Erweiterung Grundschule Helpup
Lagesche Str. 26
33813 Oerlinghausen

EW - Schnitt B-B Ausbau — 1 : 50

Plannummer	Index	Status	Gezeichnet	Datum
A-05-041	4	LPh5-Ausführungsplanung	LH | JD	29.08.2025

Schnitt B-B
M 1:50

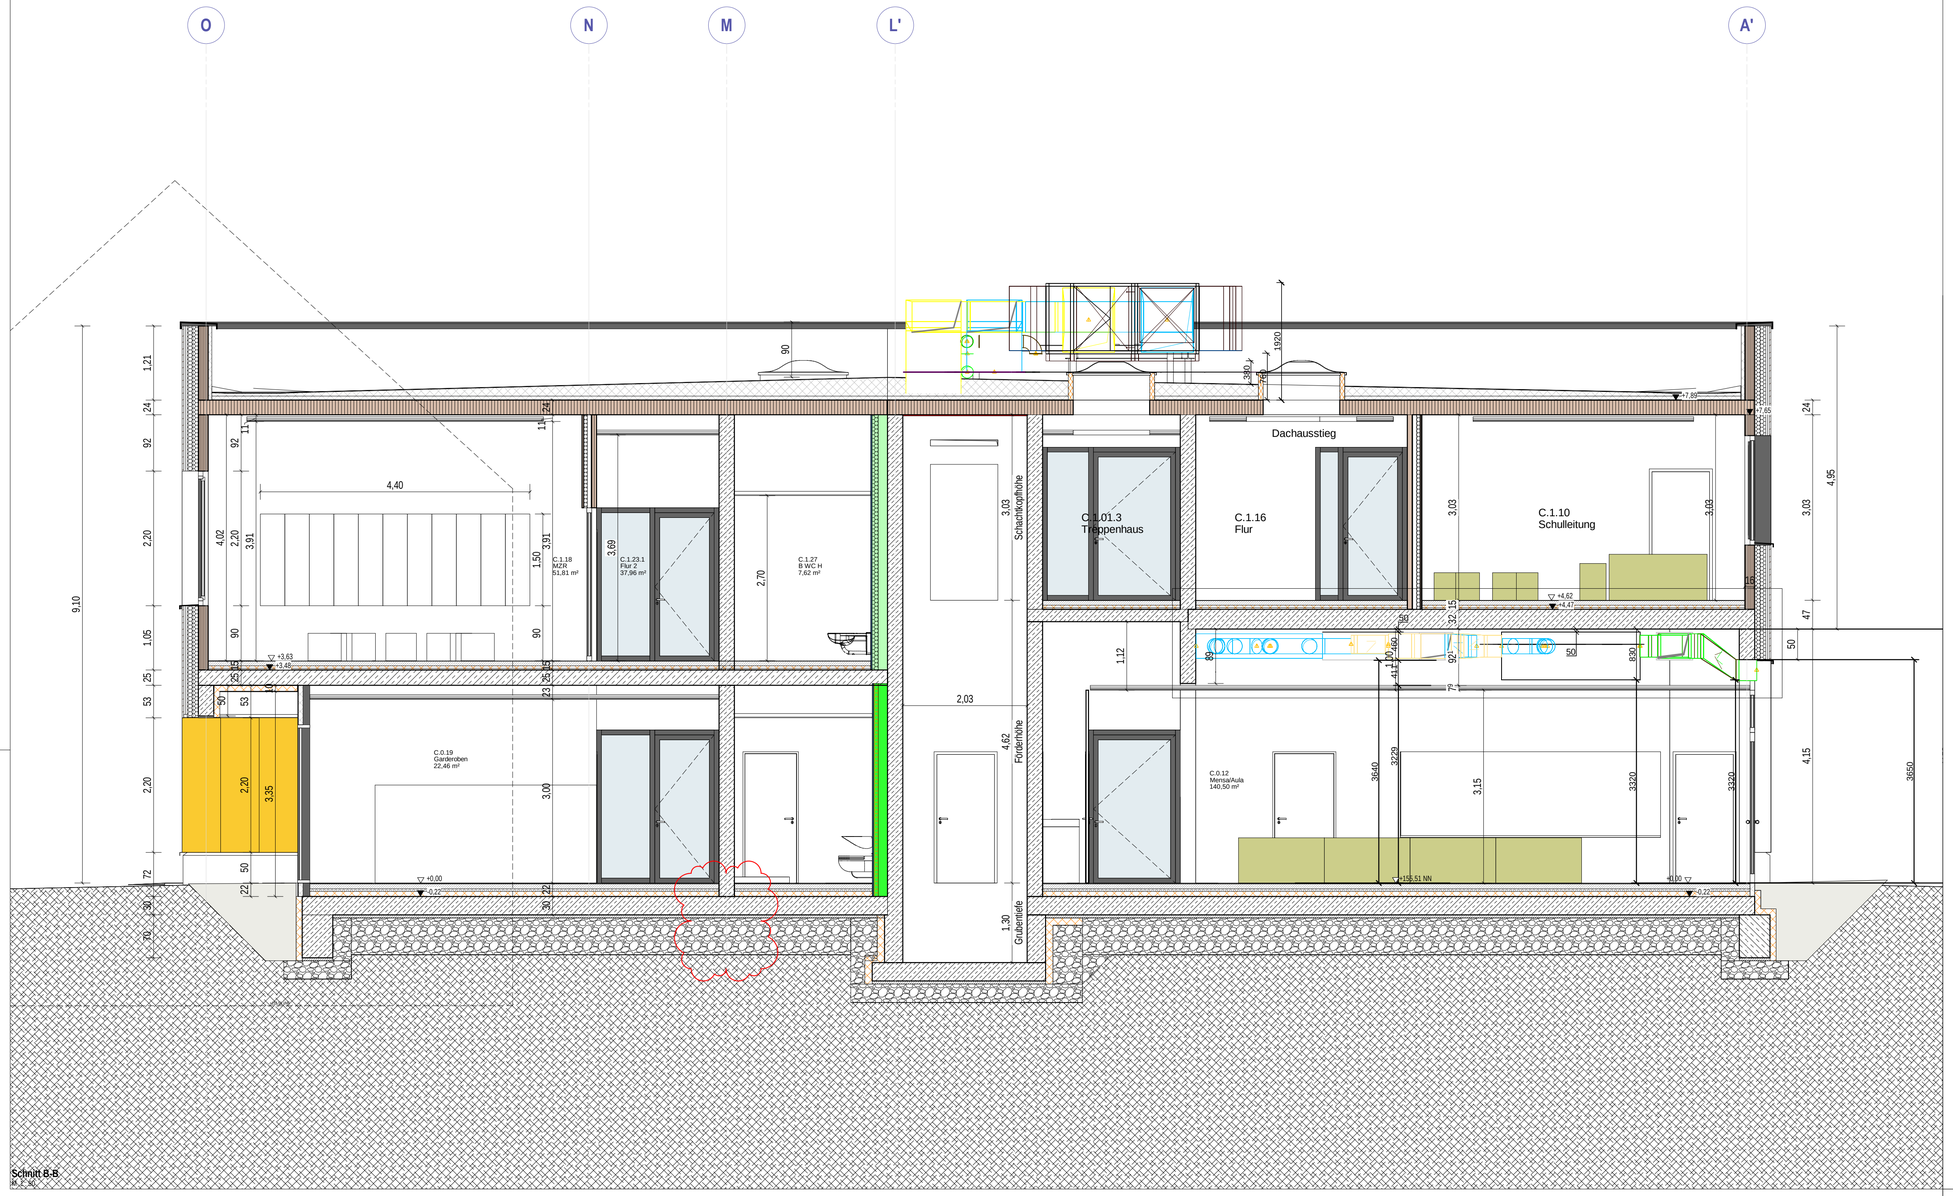
Index	Datum	Beschreibung
1	29.04.25	Änderung Wandstärken Holzbau Außenwände / Attika
2	01.07.25	Höhe Unterzug Eingang 2. BA von 40cm auf 50cm gem. Statik angepasst
3	18.08.25	STB-Deckenstärke 2. BA von 22cm auf 25cm angepasst, Anpassung Pfosten-Riegel-Fassade
4	29.08.25	Anpassung Fundamente 2. BA (kein mittleres Fundament)
